**Excmo. Ayuntamiento de Alcorcón**  
**Plaza de España 1- 28921 Alcorcón (Madrid)**

**26-UB2-00058.6/2023**  
**SIA 23/056**

En contestación a su oficio con referencia de entrada en el Registro General de la Consejería de Medio Ambiente, Agricultura e Interior con el número 10/352333.9/23 del pasado día 3 de abril de 2023 por el que viene a interesar informe en relación con el Plan Especial de Infraestructuras de conexiones exteriores al Sector Retamar de la Huerta del Plan General de Ordenación Urbana del municipio de Alcorcón y a la vista de la propuesta del Área de Análisis Ambiental de Planes y Programas, esta Dirección General de Transición Energética y Economía Circular formula el siguiente Informe Ambiental Estratégico:

*Acceso Este. Detalle del plano O-1 Planta General de la Infraestructura*

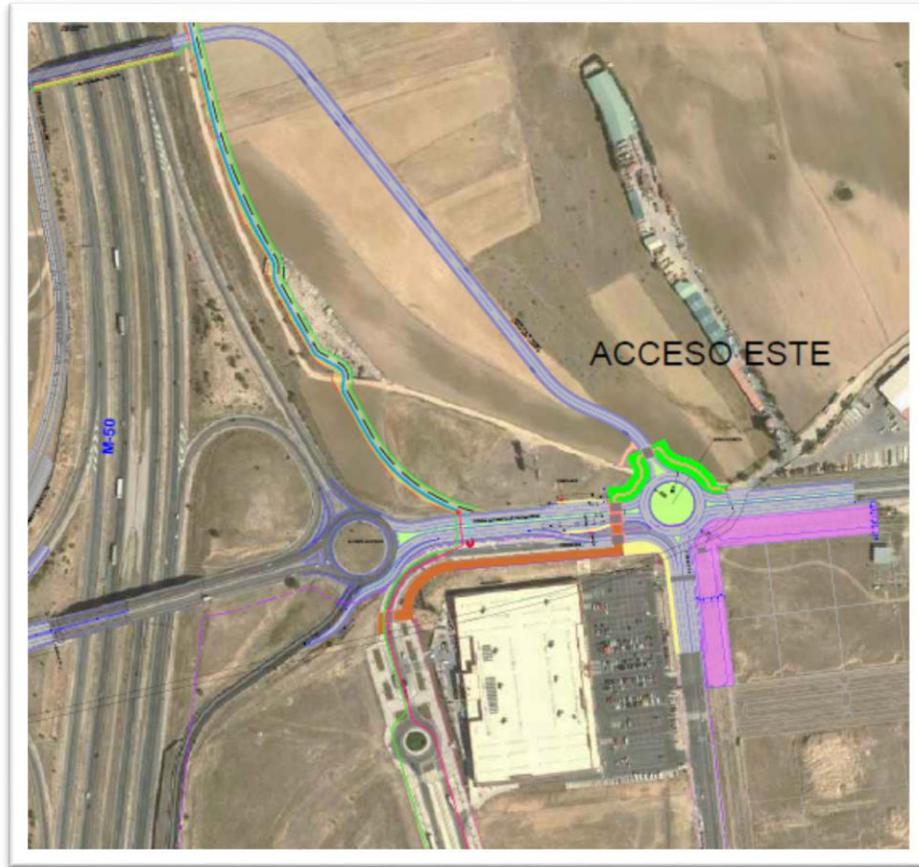
- Implantación de la glorieta en el entronque con la Avenida del Ejército de Tierra.
- Desplazamiento de las paradas de Bus a nuevo emplazamiento para no generar trenzados.

- viario de 730 m. de longitud
- Pasarela peatonal de 4 metros de ancho libre.
- Continuidad de la vía pecuaria Vereda de Villaviciosa: Se resuelve el cruce de la vía pecuaria con la avenida de San Martín de Valdeiglesias mediante la implantación de un paso diferenciado, con tratamiento adoquinado y elevado respecto a la calzada de la calle municipal, y se da continuidad al mismo con un itinerario que bordea la nueva glorieta diseñada y cruza el nuevo vial de acceso a Retamar de la Huerta (descrito en el apartado anterior "Acción B5"), también con tratamiento adoquinado y elevado respecto a la calzada del citado vial, hasta conectar con la traza actual de la vereda.

*Franja de infraestructuras. Detalle del plano O-1 Planta General de la Infraestructura*

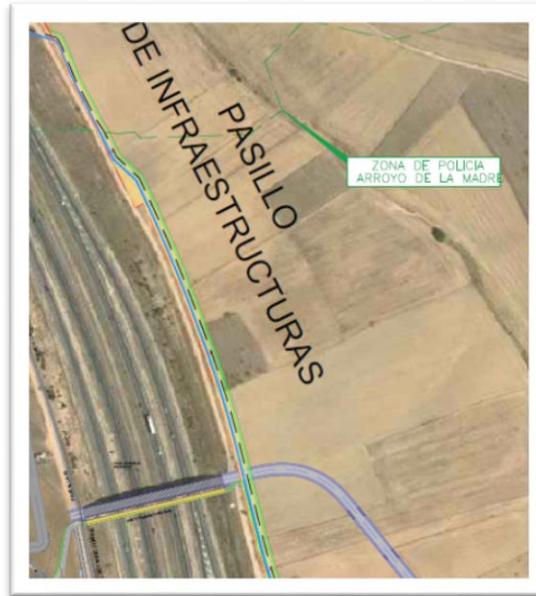
En la Franja de Infraestructuras y en el Acceso Este se recogen parte de las redes principales de riego exterior definidas en el informe de viabilidad de febrero de 2024 y definidas en el Convenio para la Ejecución de Infraestructuras Hidráulicas a firmar. Queda pendiente incluir en éste los tramos de tubería de diámetro 150 mm y FD requeridos y no incluidos que suministrará de agua regenerada al Sector. Igualmente, se debe indicar que el Plan Especial deberá corregirse y considerarse el citado informe de viabilidad como el informe de referencia en relación con la planificación de las redes e infraestructuras de abastecimiento interiores y exteriores del Sector.

En la Franja de Infraestructuras y en el Acceso Este se recogen parte de las redes principales de alcantarillado exterior definidas en el informe de viabilidad de febrero de 2024 y requeridas para la conexión de los vertidos del Sector en el futuro colector-emisario de negras a ejecutar en aplicación del nuevo Convenio para la Ejecución de Infraestructuras Hidráulicas a firmar. Queda pendiente incluir en éste los tramos no considerados y que son necesarias para la evacuación de los vertidos. En cualquier caso, se debe indicar que el Plan Especial deberá corregirse y considerarse el citado informe de viabilidad como el informe de referencia en relación con la planificación de las redes e infraestructuras de abastecimiento interiores y exteriores del Sector.

Parte del trazado del Acceso Este (sobre la M-50) y la franja reservada para infraestructuras del Plan Especial son coincidentes con el corredor ecológico denominado Arco Verde, proyecto de la Comunidad de Madrid que conecta espacios protegidos, zonas verdes periurbanas, vías pecuarias, montes de utilidad pública y áreas forestales de alto valor ambiental.

En este sentido, se deberán estudiar las posibles interacciones entre ambos planes, en especial aquellas que puedan afectar al medio ambiente y, en su caso, coordinar las actuaciones en la fase de proyecto.
